# **Einwände des Ronsdorfer Verschönerungsvereins zum Planfeststellungsentwurf L 419 Ausbau in Wuppertal, 1. Deckblatt**

hiermit erheben wir Einspruch gegen den Planfeststellungsentwurf [1.Deckblatt](#) zum Ausbau der L419 in Wuppertal von Lichtscheid bis Erbschlö; 1. Bauabschnitt Bau-km 1+100 bis 3+430.

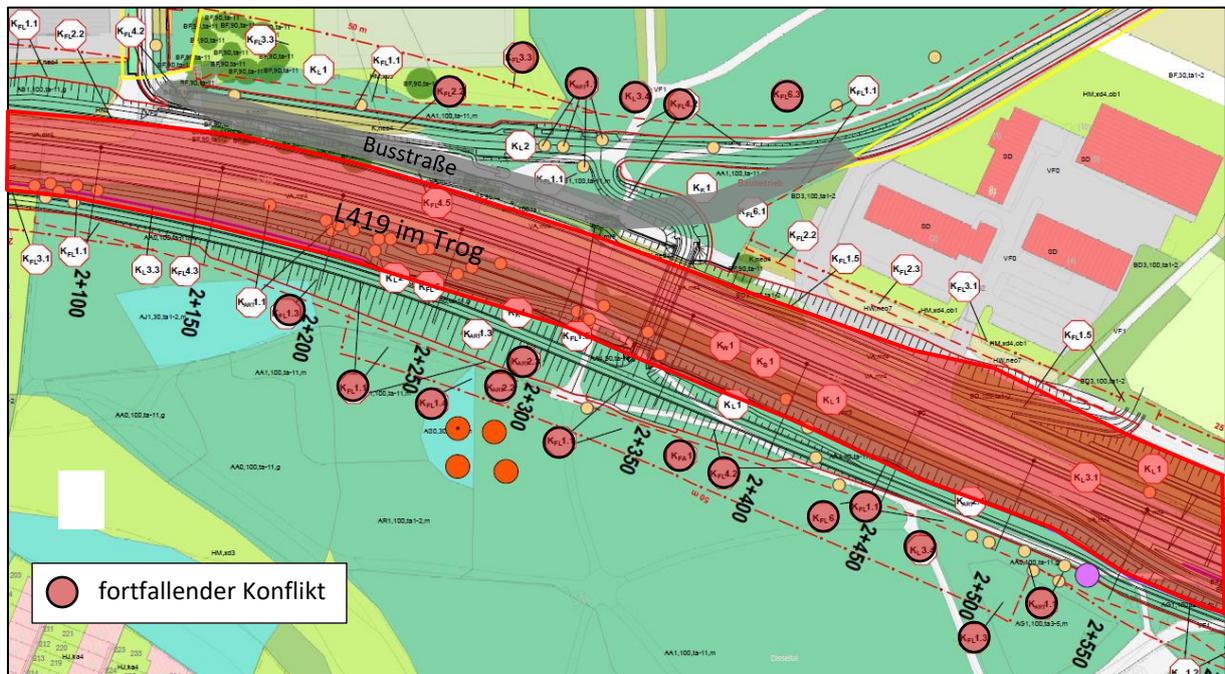
Der Untersuchungsraum endet unmittelbar vor dem Lichtscheider Überflieger. Durch die zusätzliche Verkehrsbelastung und der exponierten Lage ändern sich jedoch hier erheblich die Lärm- und Luftschadstoffemissionen. Aufgrund der Dornbachquelle ist hier zusätzlich der Abstand zum FFH Gebiet Gelpe am geringsten.

Der Untersuchungsraum befindet sich in den besonders empfindlichen Quelleinzugsgebieten mehrerer Gewässer, auch aus diesem Grund ist der Untersuchungsraum zu vergrößern.

*Im Sinne einer objektiven und umfassenden Umweltuntersuchung fordert der RVV eine entsprechende Vergrößerung des Untersuchungsraumes.*

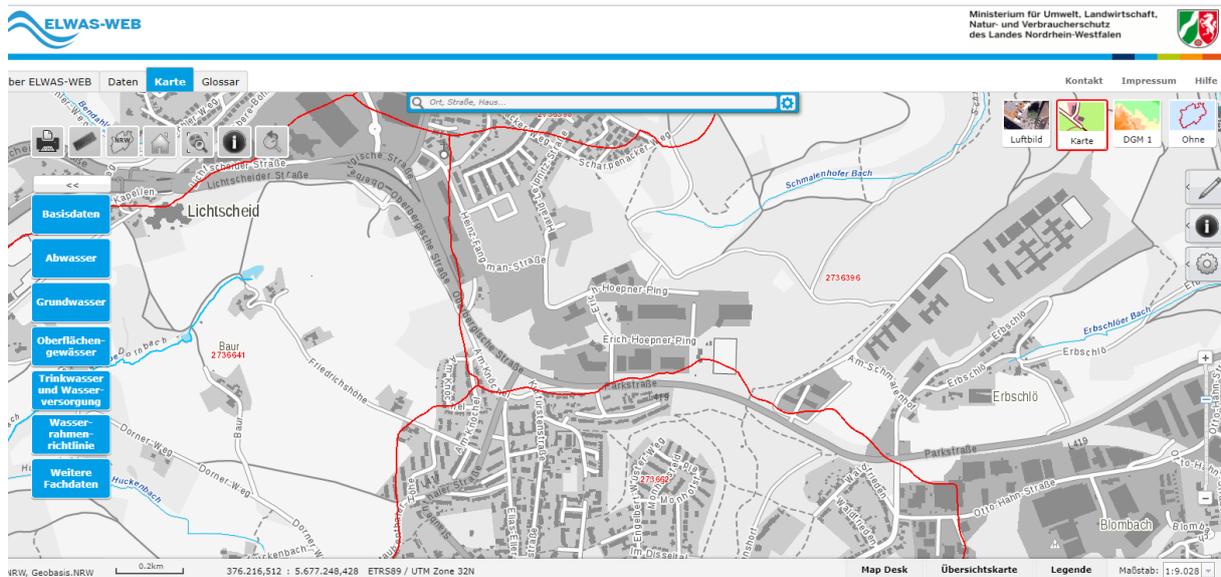
**Im Erläuterungsberichtes zum LBP mit UVU (Unterlage 19.1.1D, Seite 60) wird für die südlichen Ronsdorfer Anlagen eine Fläche von 1,66 ha genannt.**

Der im Blatt 10/2D dargestellte Grunderwerb auf den südlichen Flächen **der Ronsdorfer Anlagen** (Flurstücke 202 und 278) beträgt **insgesamt 1,682 ha** und auf der nördlichen Fläche (Flurstücke 42/1 und 633) beträgt **insgesamt 0,992 ha (= 2,674 ha)**. **Davon werden auf den südlichen Flächen des RVV 1,42 ha und auf den nördlichen Flächen 0,83 ha (einschließlich Fläche GP 2D7.1 als dauerhaft beansprucht ausgewiesen.**

- **Gemäß Kapitel 5.3.2 Umweltauswirkungen der Anlage 01D sollen 2,25 ha vorhandene** **Fahrbahnfläche zurückgebaut und begrünt werden. Auf den Plänen sind diese Flächen nicht dargestellt.**

**Fazit:** Die Flächenangaben widersprechen sich und sind nicht nachvollziehbar. Die hierauf aufbauenden Bilanzen sind mit großer Wahrscheinlichkeit falsch.
